政府・中国電力回答への コメント

2009. 1. 20

原子力資料情報室 共同代表

伴英幸

核燃料サイクルの確立

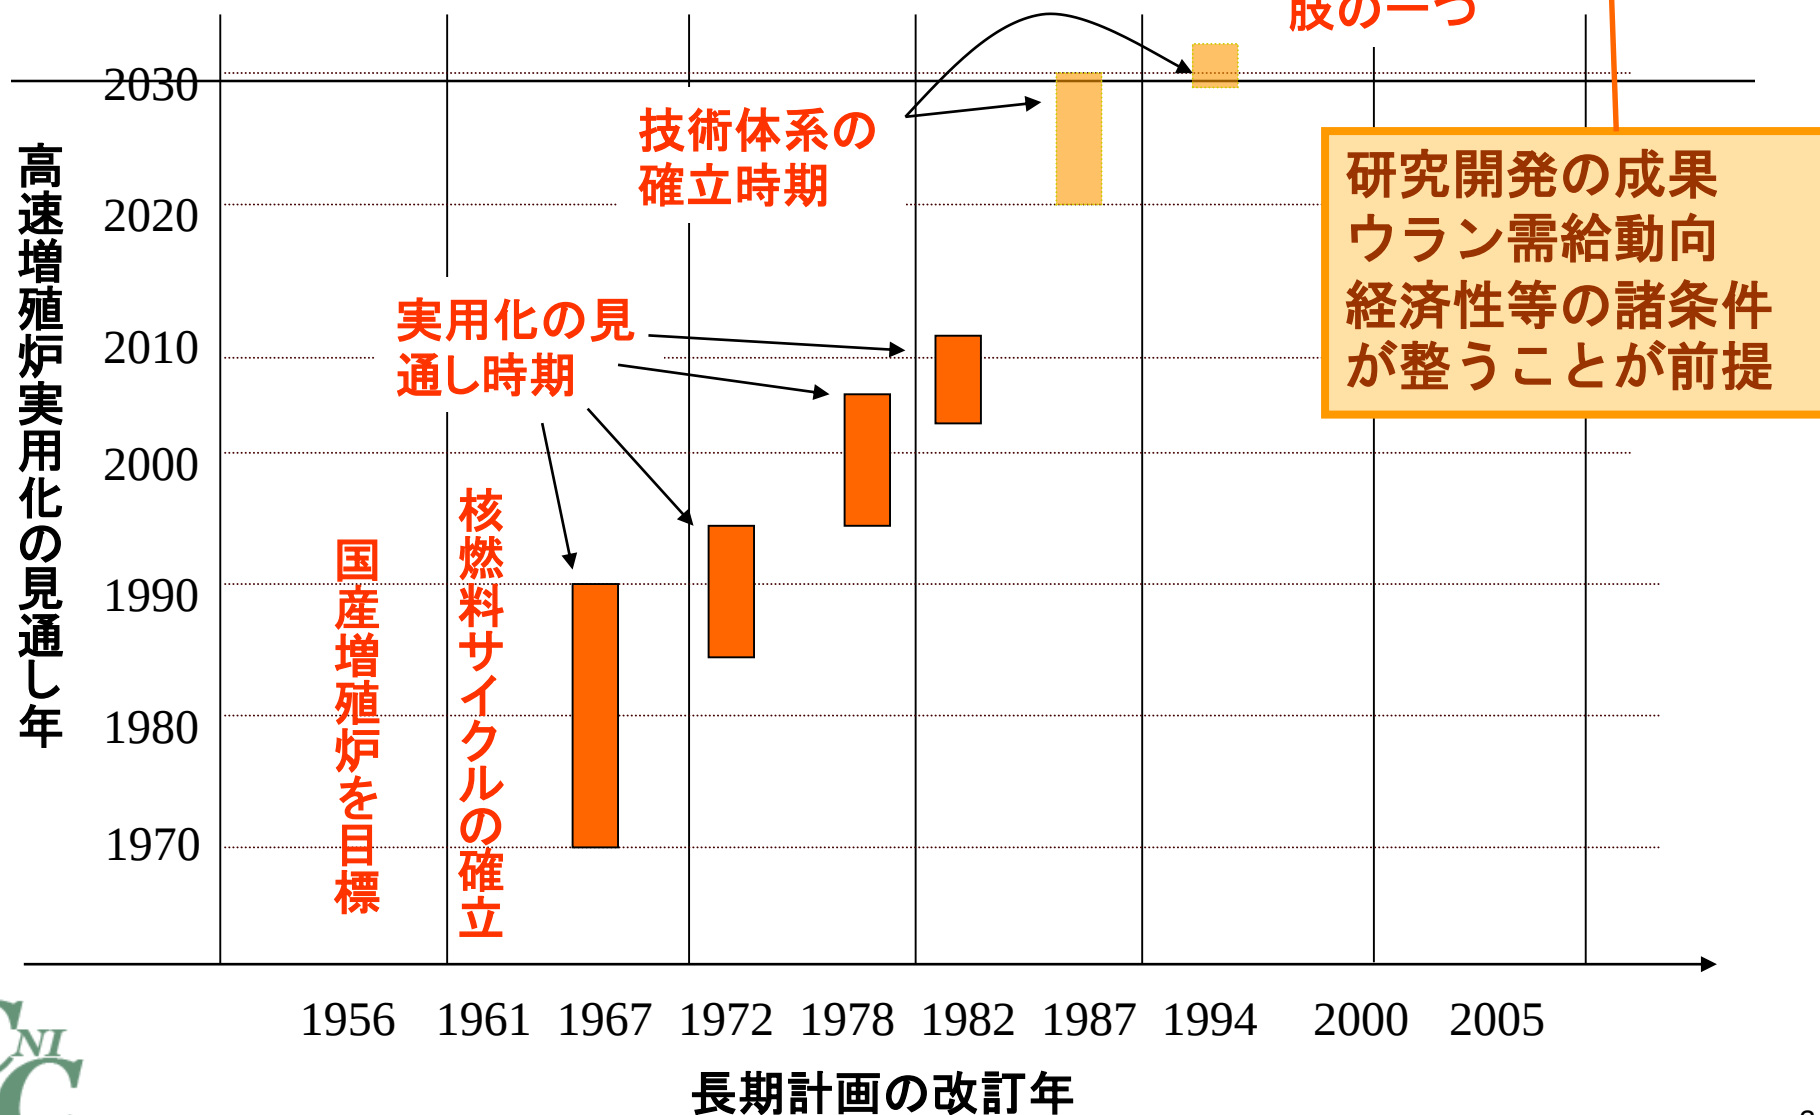
明確な核燃料サイクルの実用化のプロセスが
示されていない

余剰プルトニウム持たないはずが

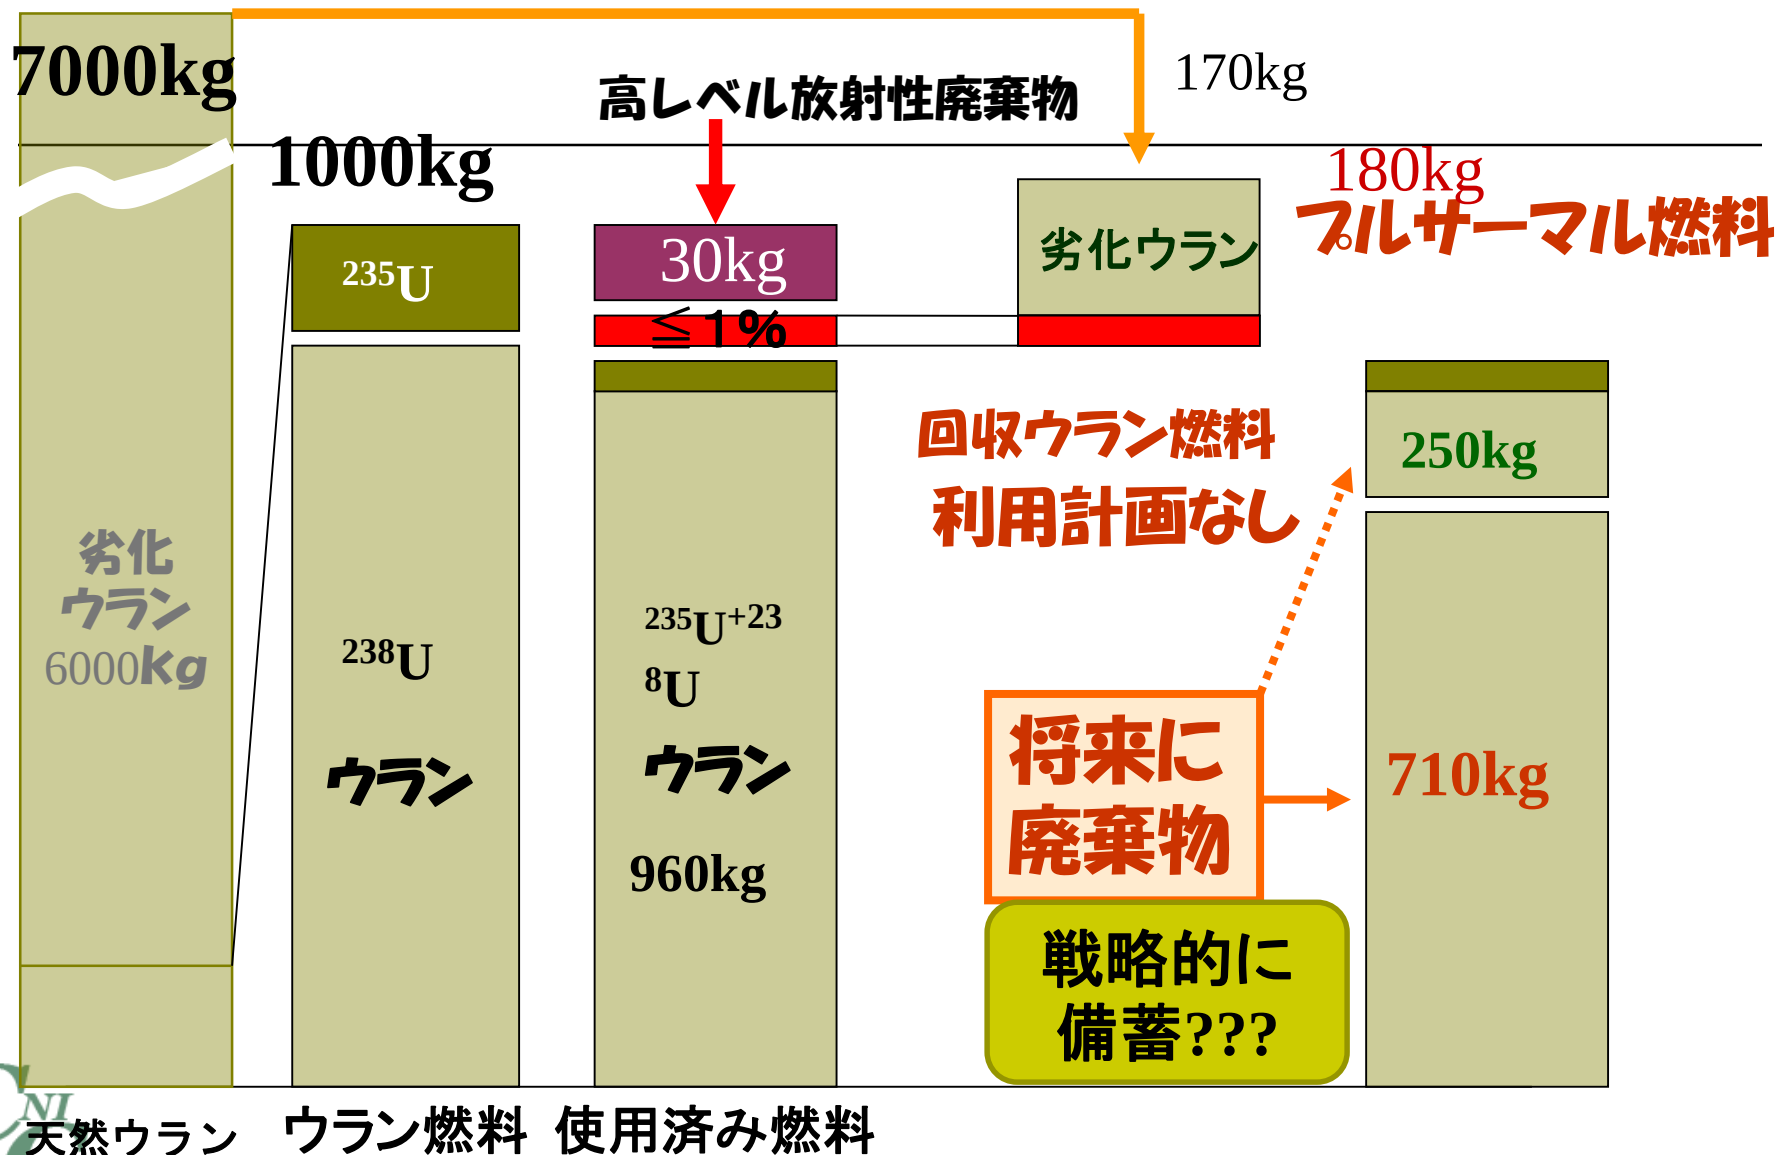
- 計画遂行に必要な量以上のプルトニウム=余剰プルトニウムを持たない(1994年原子力長期計画)

- 利用目的のない余剰プルトニウム

- 利用目的のないプルトニウムを持たない(2005年原子力政策大綱)

再処理で増える放射性廃棄物

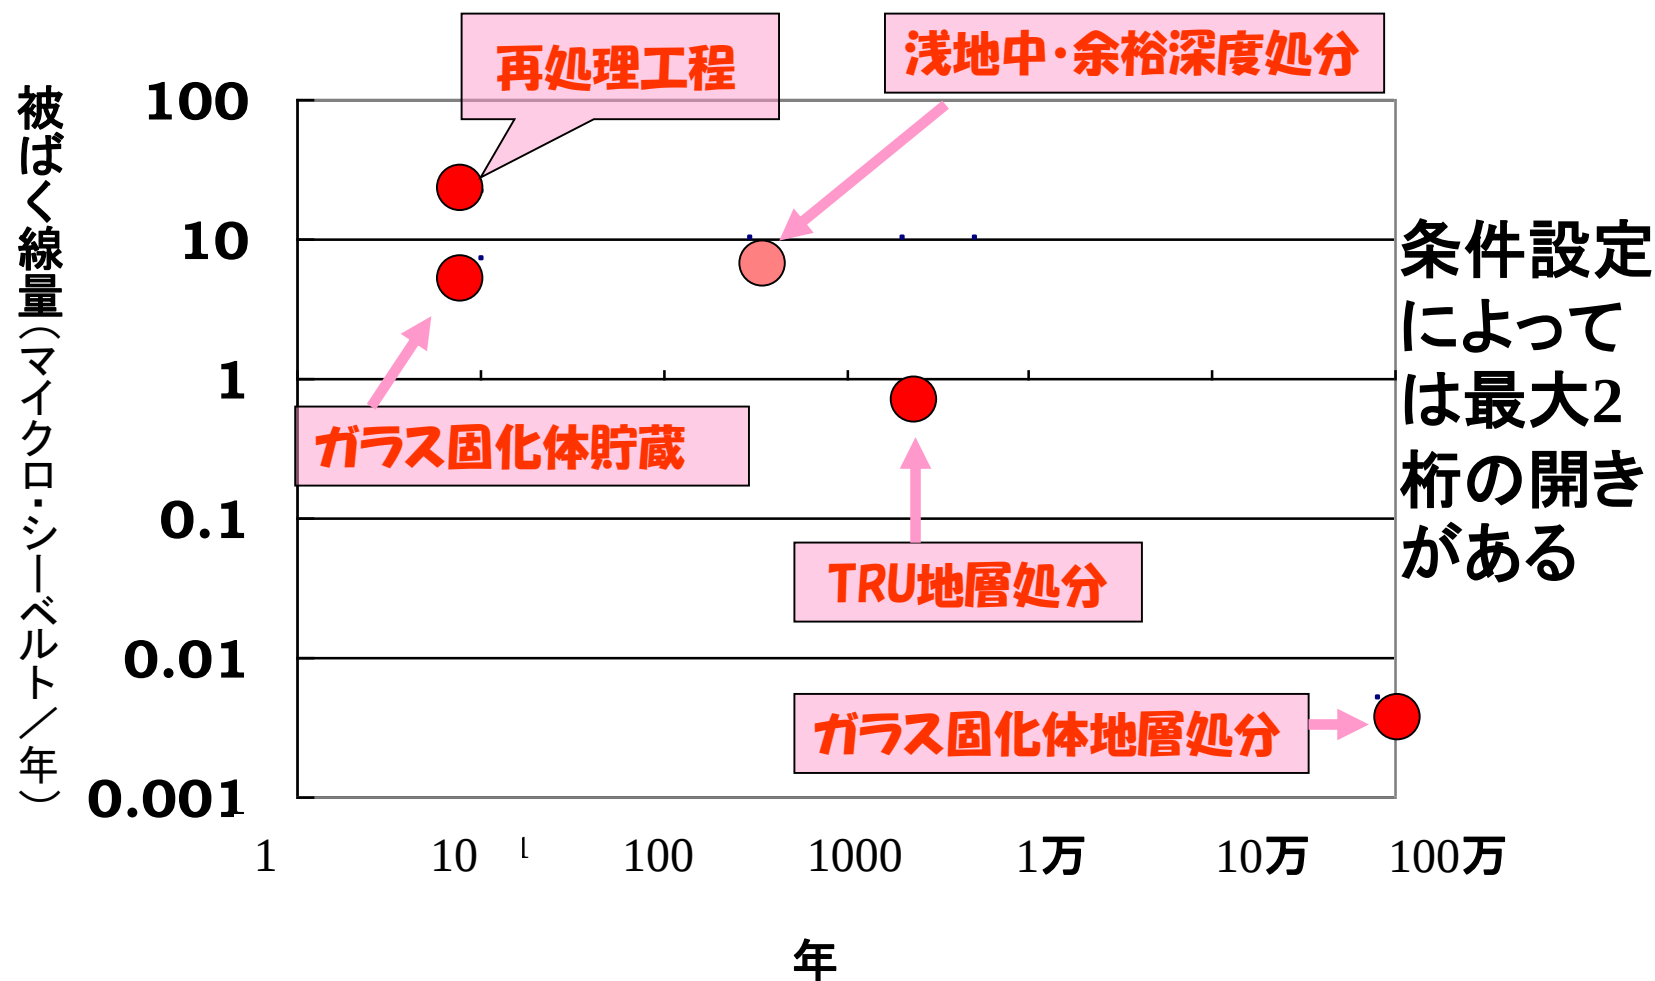
- 各地で拒否される地層処分場
- 高速増殖炉でマイナーアクチニドの燃焼は困難
- 再処理で廃棄物が6～7倍に増える
- 低レベルは処分しやすい、は処分側の論理

処分すべき放射性
廃棄物は6.7倍
に増える
(回収ウラン除く)
